HT-211-1

HTTR 設工認 第 4 回申請(R2.3.30)
に係るコメント回答(耐震性)

令和 2 年 9 月 9 日

日本原子力研究開発機構 大洗研究所

図 7 矩形に配置されたボルト

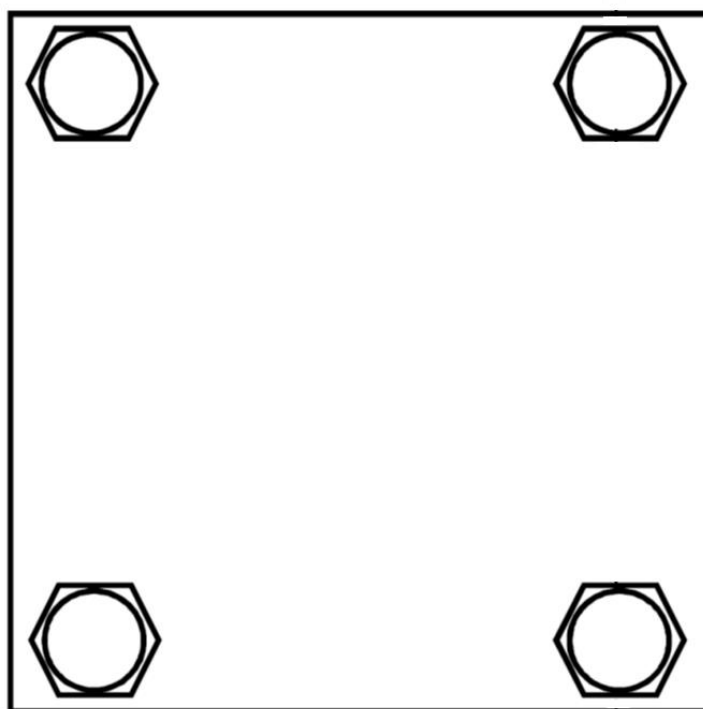
矩形に配置されたボルト(図 7)は、水平地震動が水平 2 方向に作用した場合の影響を検討した結果、水平 2 方向地震力の最大応答の非同時性を考慮することにより、影響は軽微である。

図 8 応答軸の概念

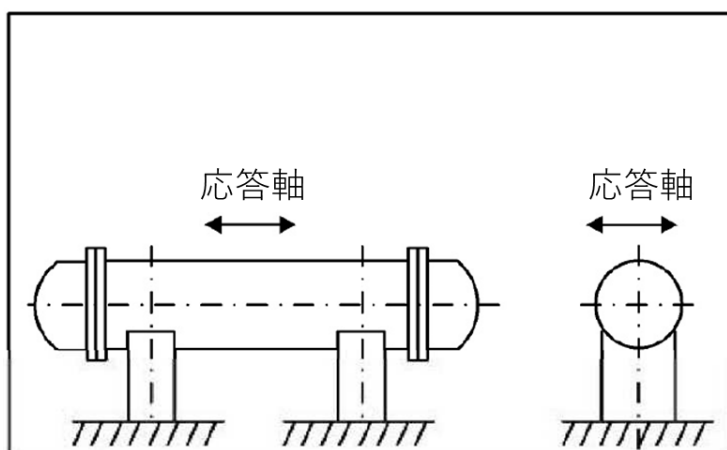
応答軸(強軸・弱軸)が明確となっている設備の耐震評価に当たっては、水平各方向の地震力を包絡し、変形モードが支配的となる弱軸方向に入力し、計算結果が大きくなるように評価を実施しているため、水平 2 方向の影響を考慮しても影響がないものとして分類した(図 8)。応答倍率法による評価は、包絡波の地震力を応答軸方向に入力しているため、計算結果が大きくなり、水平 2 方向の影響を考慮しても影響がないものとして分類している。

図 1 有効炉心 80%挿入時間⁵⁾

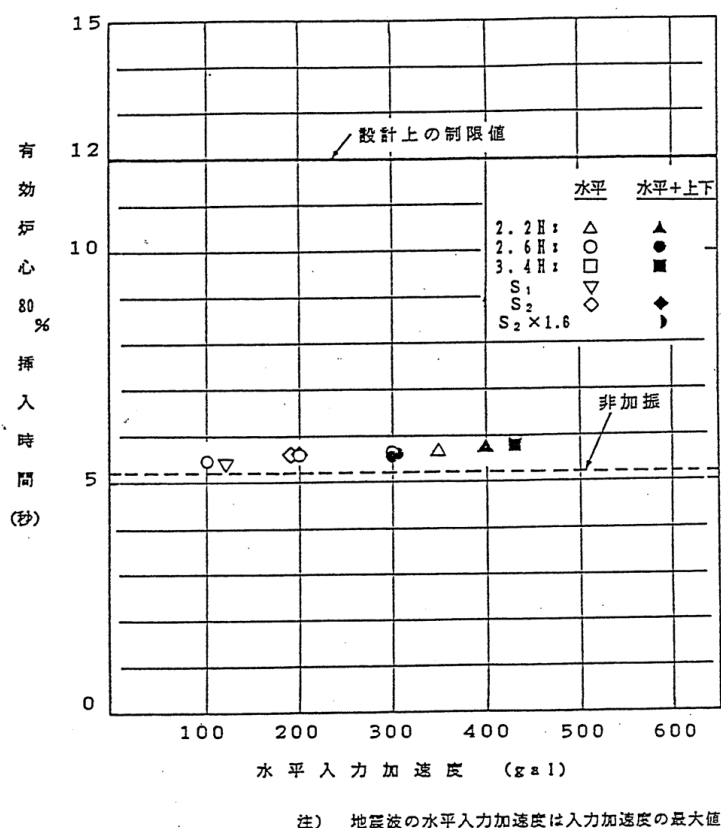
制御棒挿入性試験は、実施した全てのケースにおけるスクラム時の挿入時間は、設計上の制限値を満足した¹⁾。試験により得られたスクラム時間を図 1 に示す。

これまでに実施した制御棒挿入性試験等から、スクラム時の制御棒挿入に要する時間は、制御棒案内ブロックの加速度に比例することが示されている。そこで、図 1 の結果を外挿して、Ss 時の加速度(約 670gal)のもとでの制御棒挿入時間は、約 6.2 秒と推定される。ここで、670gal は、解放基盤面から立ち上

図 2 制御棒挿入孔における制御棒の状態

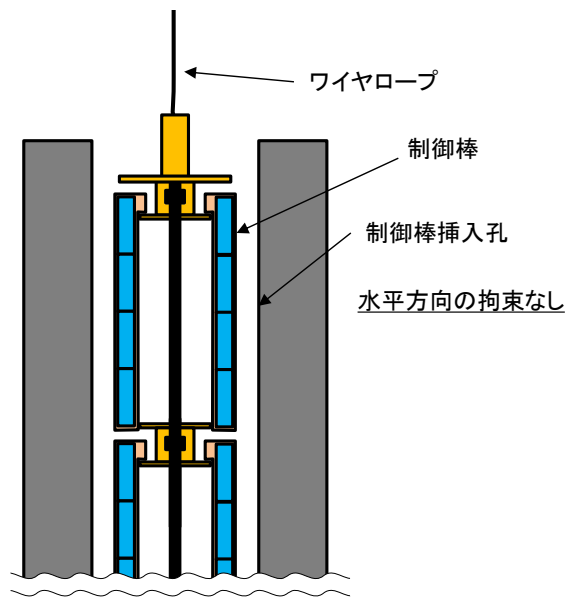
制御棒の挿入を遅延させる要因としては挿入中の制御棒と制御棒案内管との接触によって発生する摩擦力がある。黒鉛と金属材料の摩擦係数は 0.1~0.2 であり¹⁾、金属同士の摩擦係数 0.2~0.4^{2,3)}と比較して小さく、また図 2 に示すようにワイヤロープに吊られ、かつ制御棒挿入孔のギャップが約 10mm ある制御棒は、水平方向に拘束されていないため、接触箇所に対する垂直抗力は小さい。これらの理由により、発電炉と比較して、Ss までの範囲において摩擦力は小さく、制御棒挿入孔と制御棒の接触による挿入の阻害は小さい。

図5 原子炉水平方向ギャップ説明図

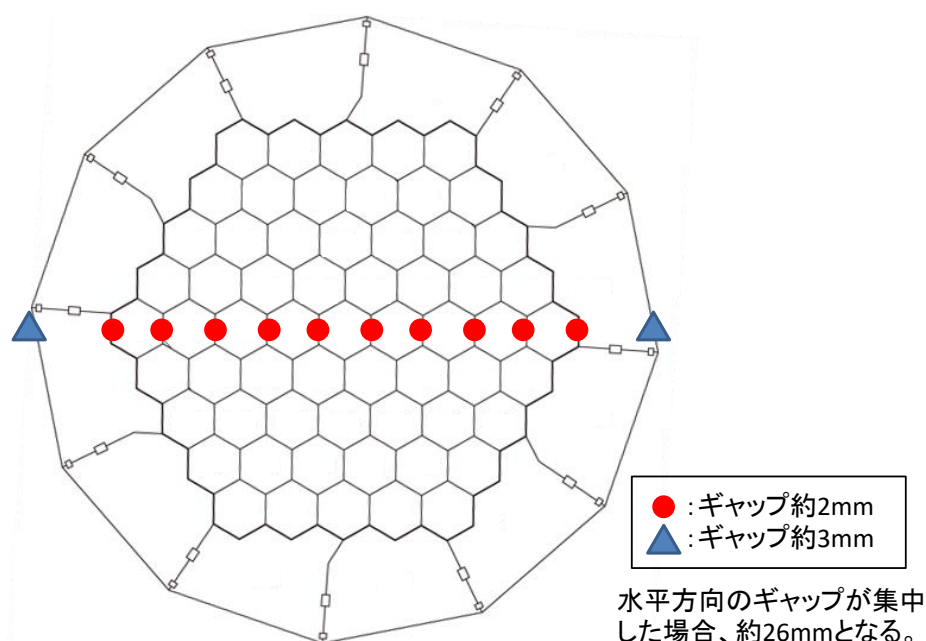
ここで水平方向の変位量が最大約26mmとしている根拠は次のとおりである。燃料体、制御棒案内ブロック及び可動反射体ブロックの各ブロックの周辺(図5中●で示す)には約2mmのギャップがある。また固定反射体ブロックの外側(図5中▲で示す)には、レストレイントリングとの間に約3mmのギャップがある。炉心部には水平方向に2mmのギャップが10か所と3mmのギャップが2か所あることになるため、これらのギャップを一か所に集中させた場合、最大で約26mmの空隙が生じることとなる。

図 6 制御棒の挿入性が確保できなくなる可能性のある挿入孔の状態

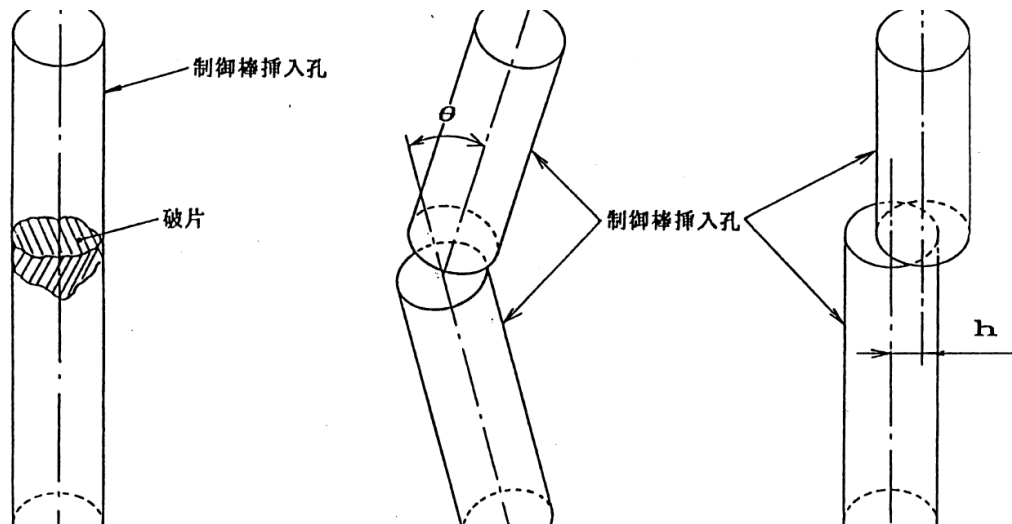
重力落下する制御棒と黒鉛製の制御棒案内ブロックの摩擦による挿入の阻害は、2.3に記したとおり無視できるため、制御棒の挿入を阻害する要因は、①制御棒挿入孔内に黒鉛ブロックの破片等が噛みこむ(閉塞)、②制御棒の可撓性を超える屈曲が制御棒案内ブロックに発生する(屈曲性)、③制御棒案内ブロックの水平方向のズレにより挿入孔が狭まる(不連続性)、3つである(図6)。

図 7 ブロックの不連続性

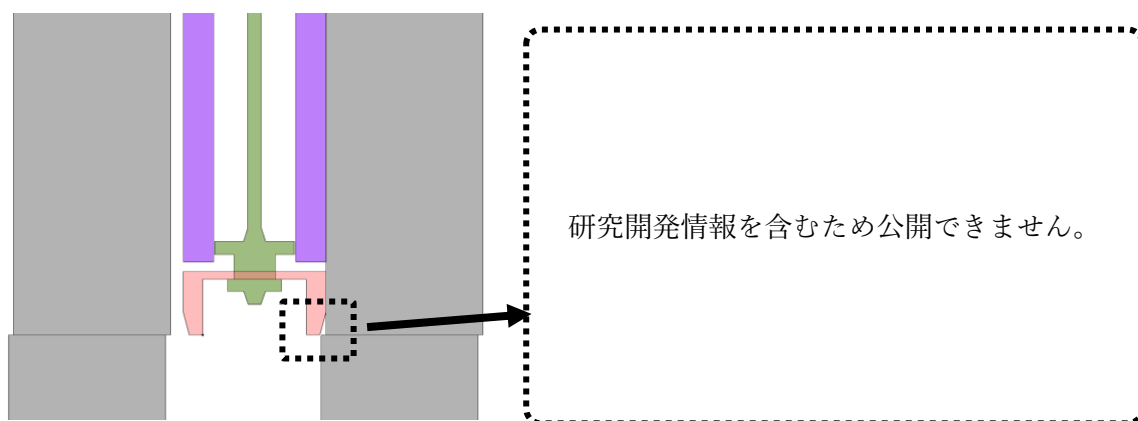
③については共振周波数に対しては炉心全体の変位は大きくなるが、ブロック全体が群として振動するため、制御棒案内ブロックは隣り合う単一の黒鉛ブロックと接するため大きな上下で大きな変位は生じないため、挿入性は確保され、閉塞することなく落下する。また共振周波数以外に対しては、図 7 に示すように、各カラムの周辺にある約 2mm のギャップから最大 4mm のズレが生じうるが、制御棒先端にあるショックアブソーバーのもつテーパ構造により、挿入性は確保され、閉塞することなく落下する。

図2 想定される制御棒案内ブロック最大変位

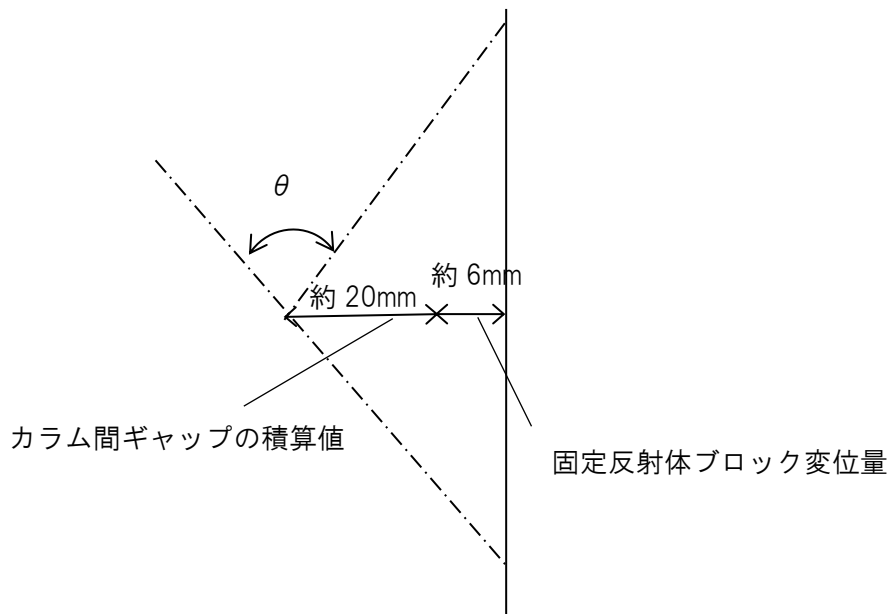
屈曲角が物理的に最大となる条件は、拘束バンドが破損し、固定反射体ブロックが最大変位した値に各カラム間ギャップの積算値を加えた時(約 26 mm)である。(図 2)

図 3 制御棒要素の限界挿入孔傾斜角

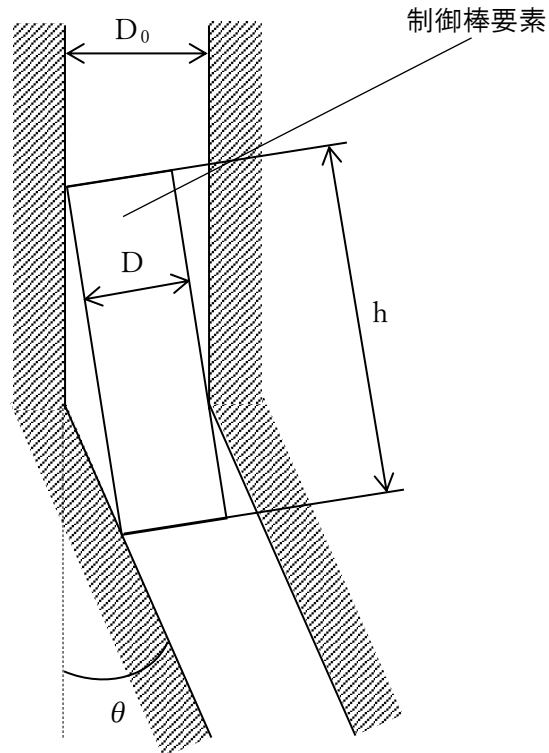
図 3 に幾何学的に制御棒が挿入される限界挿入角(=0.131rad)を示す。また、静的挿入性試験では、最大挿入傾斜角 0.0877(rad)において、制御棒が挿入されたことを確認している。

図 4 制御棒変形状況概念図

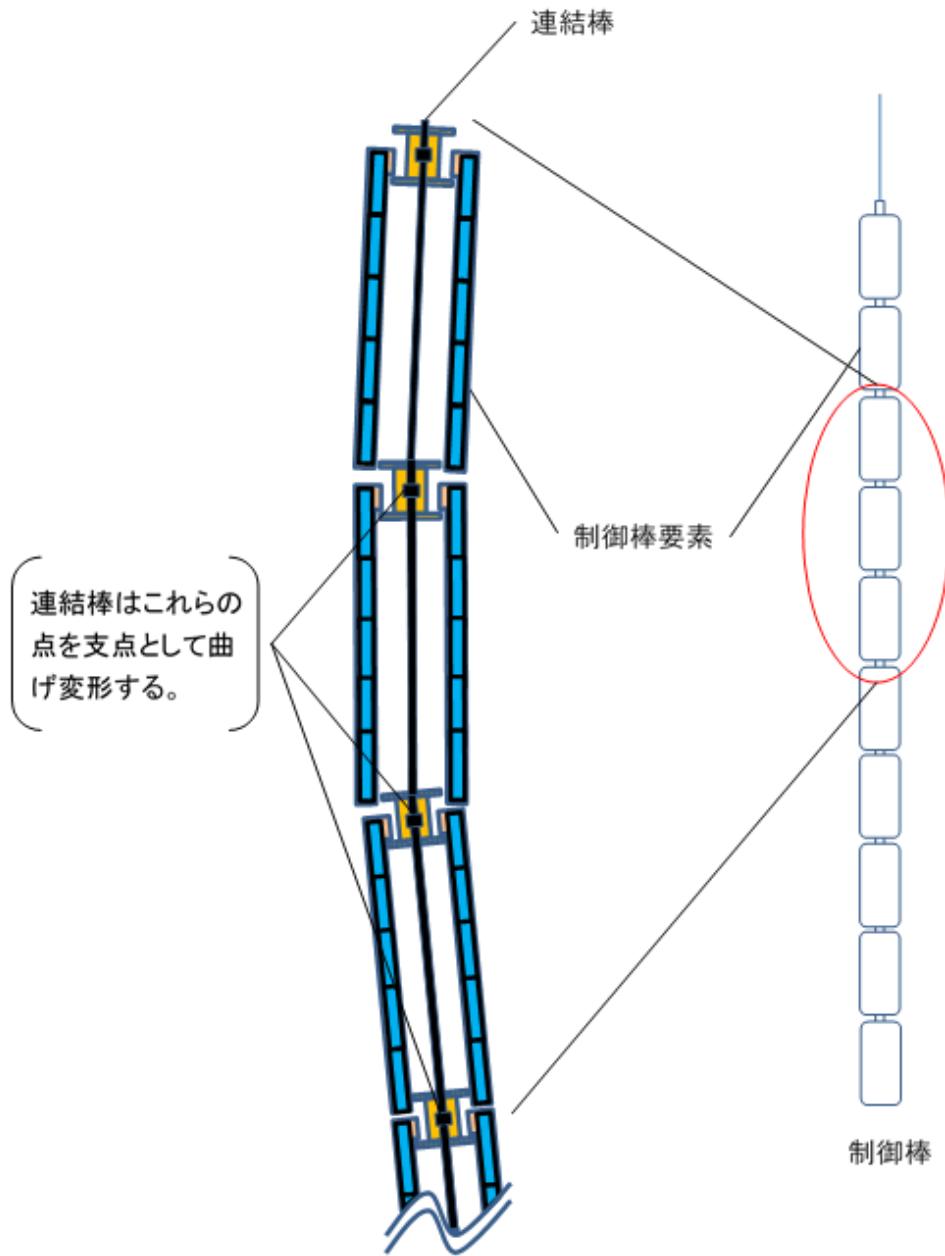
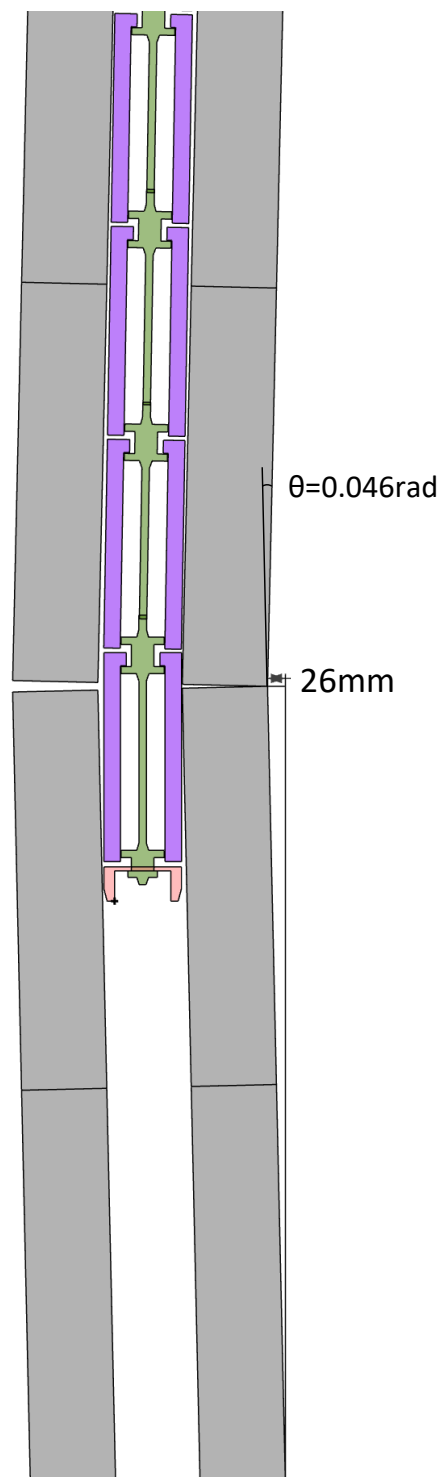
一方、拘束バンドが破損し、固定反射体ブロックが最大変位した値に各カラム間ギャップの積算値を加えた変位量が約 26 mmの時の傾斜角は約 0.046(rad)である。また、制御棒は 1 本の連結棒に制御棒要素が連結されており、挿入を妨げないよう可撓性を持たせた構造となっている。(図 4、5 参照)

以上のことから、傾斜角約 0.046(rad)は静的試験結果の最大挿入角 0.0877(rad)を下回るため制御棒の挿入性は確保される。
